INFORMAZIONI DI SERVIZIO

ASCIUGATRICE A CONDENSAZIONE

AZB 9472

8575 947 29010

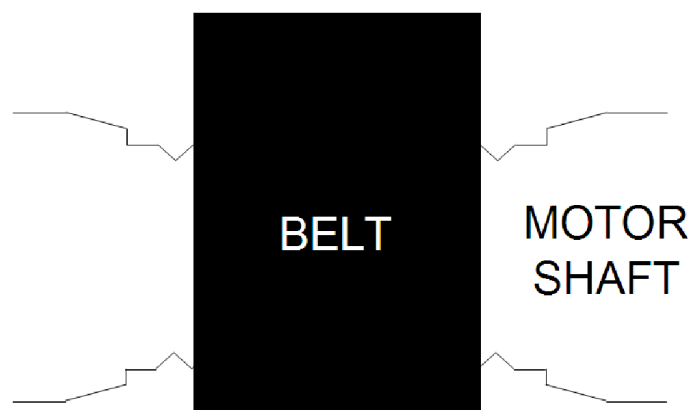
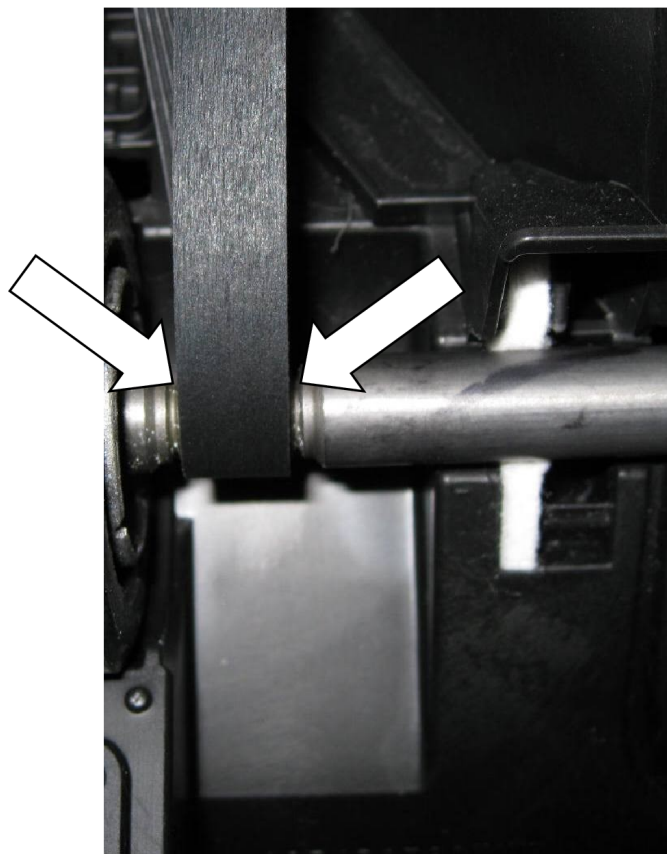
SERVICE BULLETIN 4812 713 40329**AUTHOR:** Kay Augustin**TRANSLATOR:** Mauro Barresi**LAST_UPDATE:** 08/02/2011**VERSION:** 1.0**TITLE:** Discolored table top**SUBJECT:** At a certain number of appliance the table top can be yellowish**REMEDIAL ACTION**

Due to a misapplication of components for the table top some appear discolored (yellowish). If customer complain this discoloration, the table top can be exchanged.

Spare part center will deliver only white table tops.

Since w39/2010 are only white table tops deployed in production.

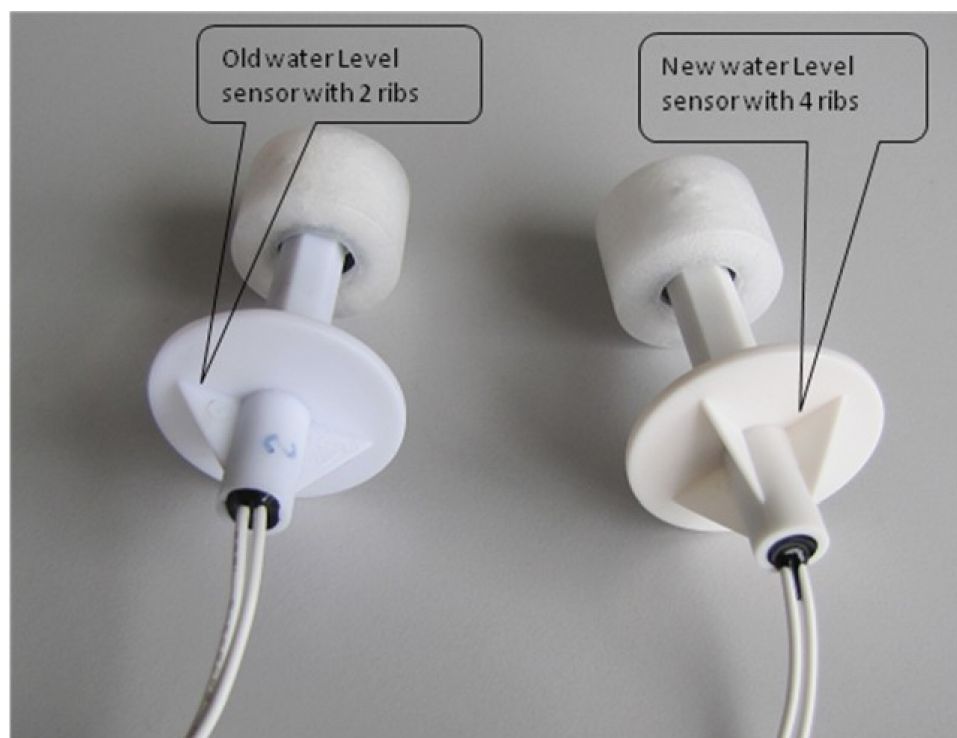
SERVICE BULLETIN 4812 713 40338**AUTHOR:** Kay Augustin**LAST_UPDATE:** 24/11/2011**VERSION:** 1.0**TITLE:** New drain pump and water level sensor**SUBJECT:** Removal of the earth pin and connector from the drain pump in week 43/2011**REMEDIAL ACTION**

Due to the new water level sensor the earth pin and connector to the drain pump is not required anymore.

The new pump can be ordered with the code 481070109852 and will be delivered with the new water level sensor as a kit.

The new water level sensor is available as single spare part with the code 481010398897 and can be used with the old pump. It is not necessary to remove the pin and the wire from the pump.

The new water level sensor is recognizable on the 4 ribs. The old water level sensor has just two ribs.

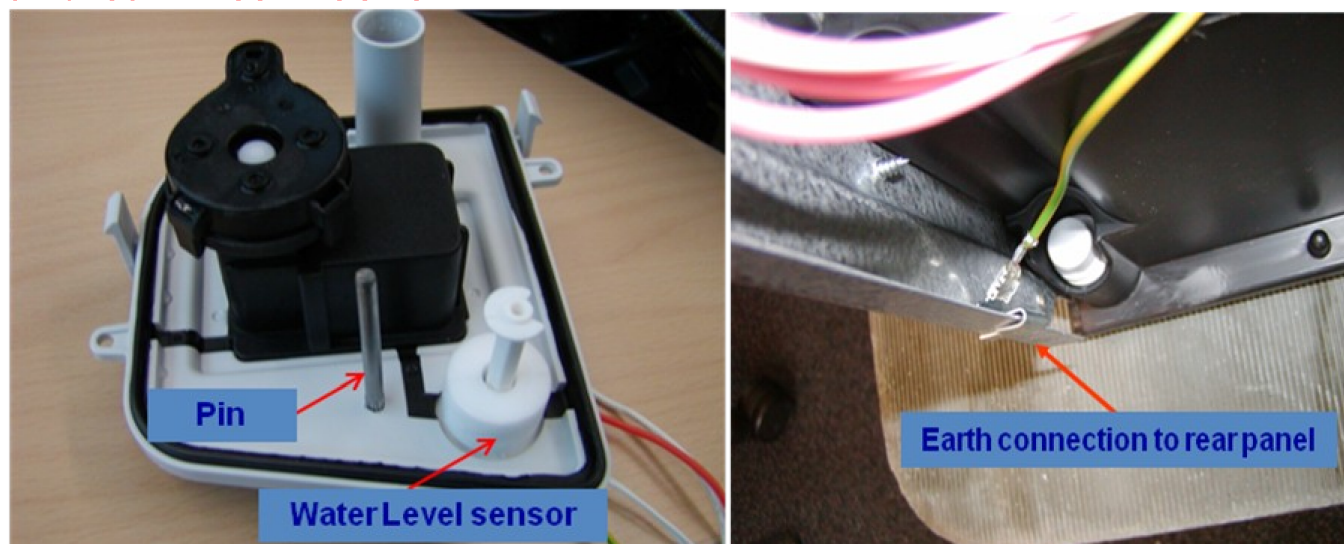
Attention!

It is not allowed to use the old water level sensor with the 2 ribs together with a drain pump without pin and earth connector.

Do not use the old water level sensor with a drain pump without pin and earth connection!
